DETERMINAZIONE DEL DIRIGENTE SERVIZIO VIA/VINCA 14 giugno 2024, n. 278

[ID VIP 8620] - Parco agrivoltaico di potenza pari a 36,7 MW e delle relative opere di connessione alla RTN, da realizzarsi nei comuni di Lucera (FG) in località "Contrada Vaccarella" e Foggia. Istanza per il rilascio del Provvedimento di VIA statale ex art. 27 del D.lgs. n. 152/2006 e ss.mm.ii. Proponente: Fortore Energia S.p.A

Relazione tecnica a supporto dell'istruttoria sul progetto
ID_VIP 8620

Tipologia di progetto: Agro-fotovoltaico
Potenza: 36,70 MW
Ubicazione: Lucera (FG)
Proponente: Fortore Energia S.p.A.

Fig. 1 - Ubicazione dell'impianto rispetto alle aree non idonee ex RR 24/2010

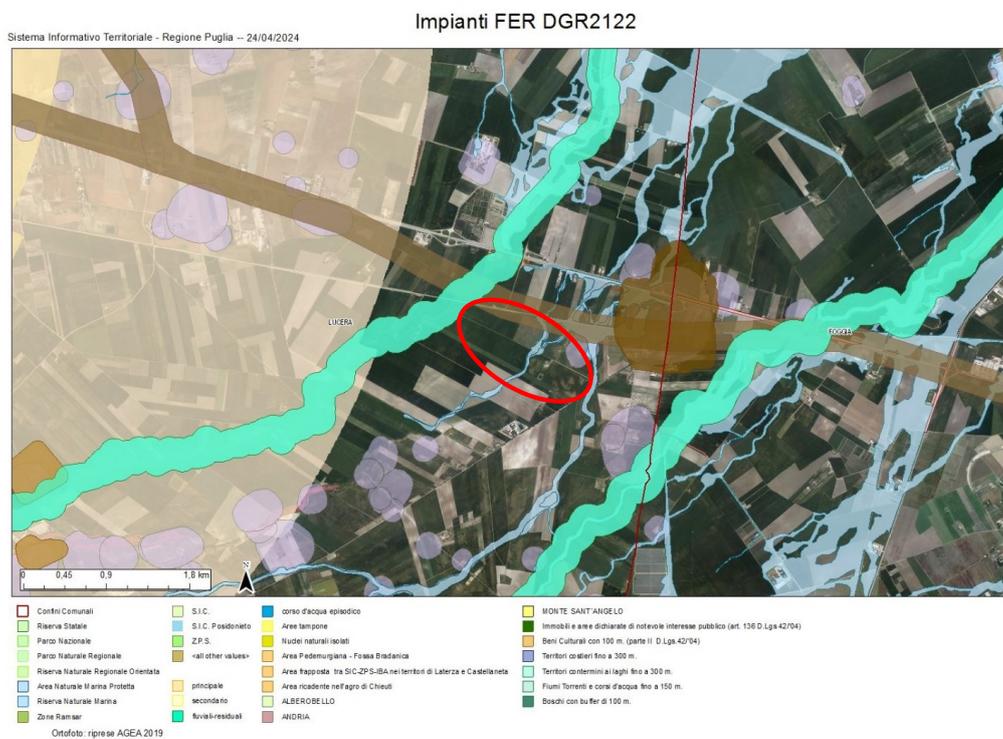
L'area dell'impianto proposto **NON** ricade tra quelle indicate come *non idonee* ai sensi del regolamento regionale n. 24 del 2010. In proposito, si vedano le successive fig. 1 e 2.

Il cavidotto interrato, invece, attraversa corsi d'acqua, tratturi e zone a rischio archeologico presenti nell'area d'inserimento del progetto. Il cavidotto è comunque realizzato su viabilità pubblica esistente e l'attraversamento avverrà tramite trivellazione teleguidata.
